NOTITIE

Betreft	Akoestische beoordeling ontwerp Dunantbuurt te Amsterdam West
Opdrachtgever	De Alliantie Ontwikkeling
Contactpersoon	dhr. O. Rasche
Werknummer	721.401.00
Datum	11 april 2014

Afbeelding 3: Geluidsituatie stedenbouwkundig ontwerp.

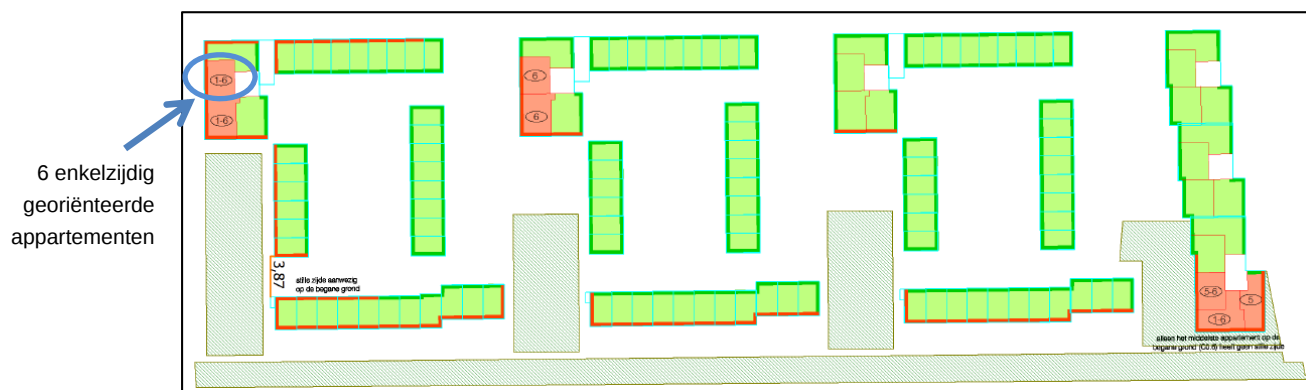
In afbeelding 3 zijn de woningen aangegeven die beschikken over een stille gevel(deel), met rood zijn de woningen aangegeven die niet beschikken over een stille gevel(deel). Tevens is op deze afbeelding aangegeven voor welke bouwlagen dit geldt. In totaal beschikken in totaal 23 appartementen niet op voorhand over een stille gevel(deel). Dit betreft 9,5% van alle nieuwe woningen. Deze appartementen zijn als volgt onderverdeeld:

- Type A aan de Johan Huizingalaan: 12 appartementen;
- Type A aan de Helena Mercierstraat: 2 appartementen;
- Type C: 9 appartementen.

Afbeelding 4:

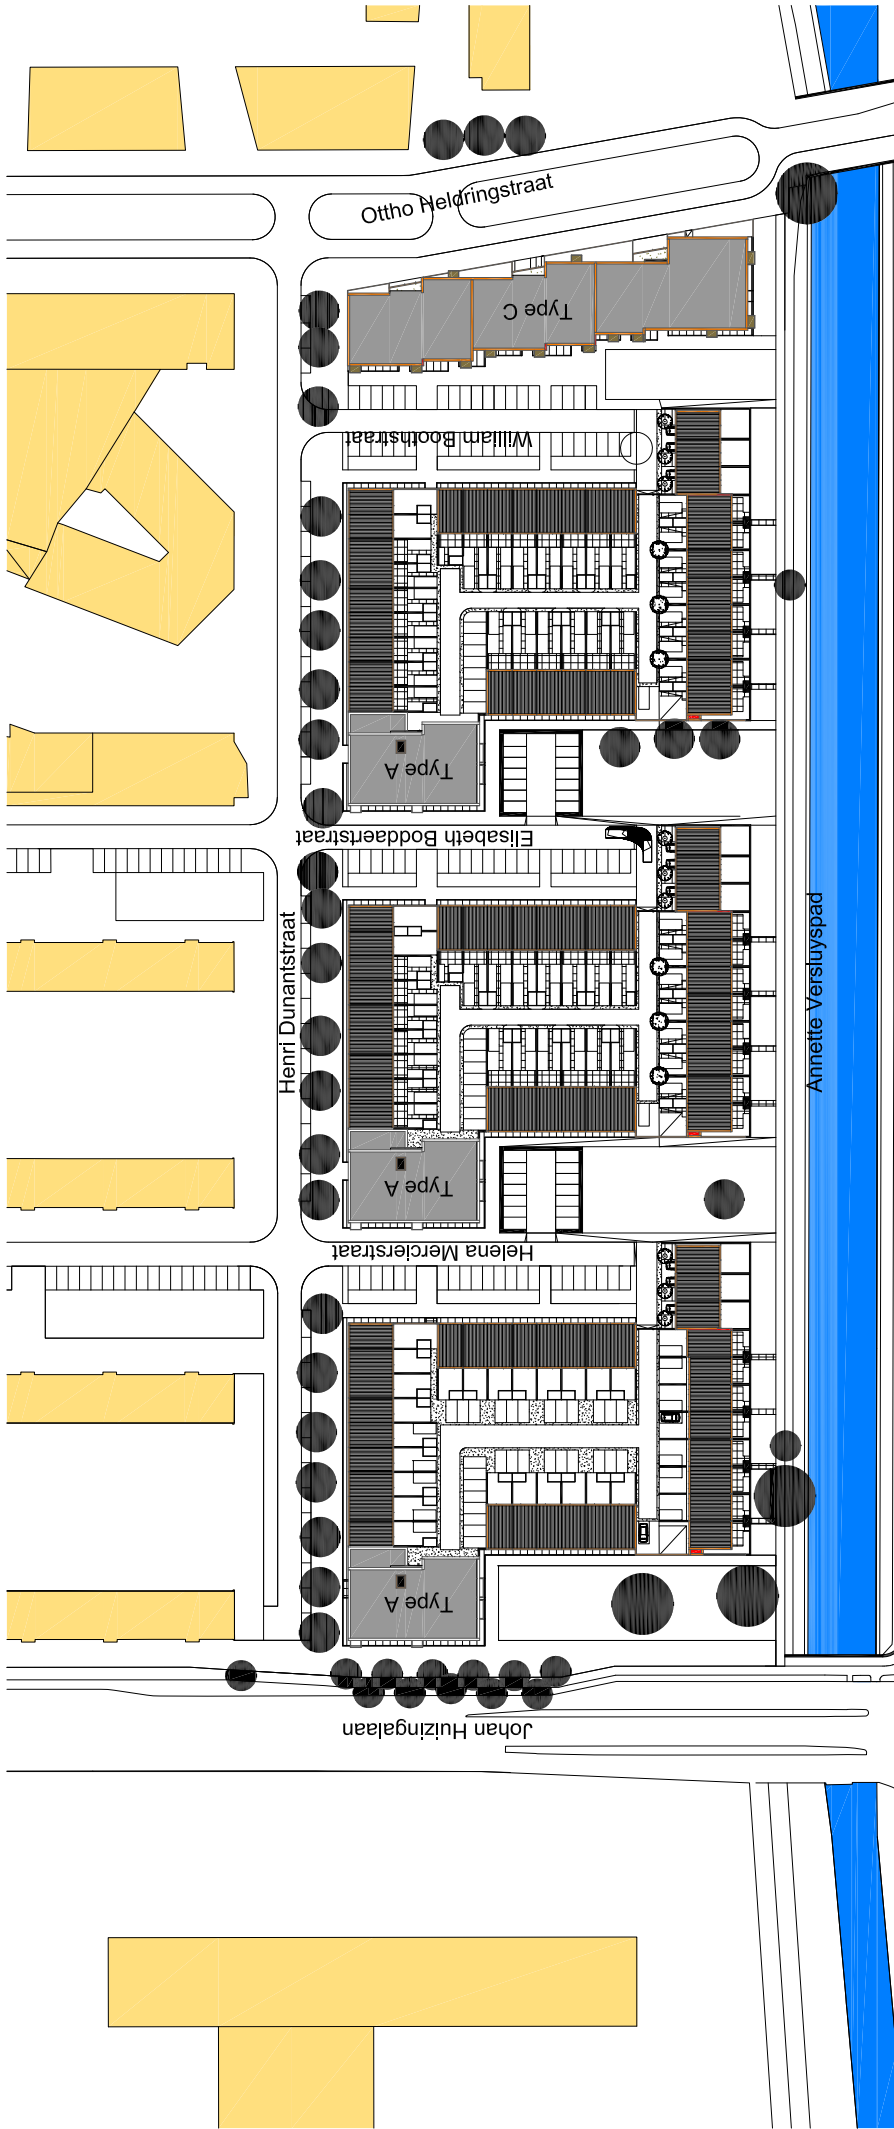
Met het realiseren van een gesloten balustrade met een hoogte van 1,2 meter +vloerpeil op de balkons met absorberende plafonds beschikken deze zes appartementen weliswaar over een stille gevel (op toetshoogte 1,2 meter +vloerpeil), maar dit geveldeel is te beperkt om er daadwerkelijk gebruik van te maken, bijvoorbeeld door te openen delen hier te plaatsen. Voor dit type wordt op een andere manier invulling gegeven aan de eis voor een stille gevel.

Voorgesteld wordt om de slaapkamers te voorzien van een mechanische voorziening voor spui-ventilatie, bijvoorbeeld een mechanische wandsuskast van Sonair, type F+. Per slaapkamer worden 2 wandsuskasten aangebracht. De gevel wordt geïsoleerd conform de eisen van het Bouwbesluit 2012; er worden geen maatregelen aan de balkons getroffen.
